ECE/TRANS/WP.29/2009/67
9 avril 2009

Proposition de complément 1 à la série 01 d'amendement du Règlement No 55
(Attelages mécaniques)

Communication du groupe de travail en matière de roulements et de freinage */

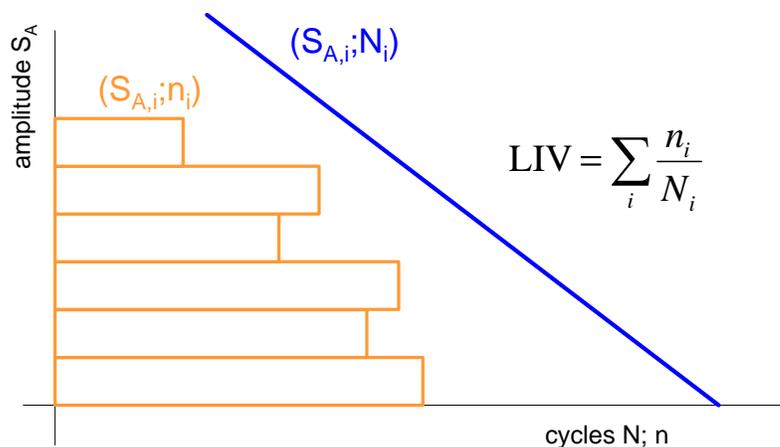
"3.10 Essai d'endurance spécial pour les boules d'attelage et les cols de cygne ayant une valeur $D \leq 14$ kN.
Au lieu d'être soumis aux essais définis au paragraphe 3.1, les boules d'attelage et les cols de cygne ayant une valeur $D \leq 14$ kN peuvent être soumis aux essais ci-dessous.

L'essai d'endurance décrit ci-dessous est un essai multi-axial qui s'effectue dans trois directions de charge, avec application simultanée des forces et définition des amplitudes maximales et des équivalences de fatigue (les valeurs d'intensité de la charge étant conformes à la définition donnée ci-dessous).
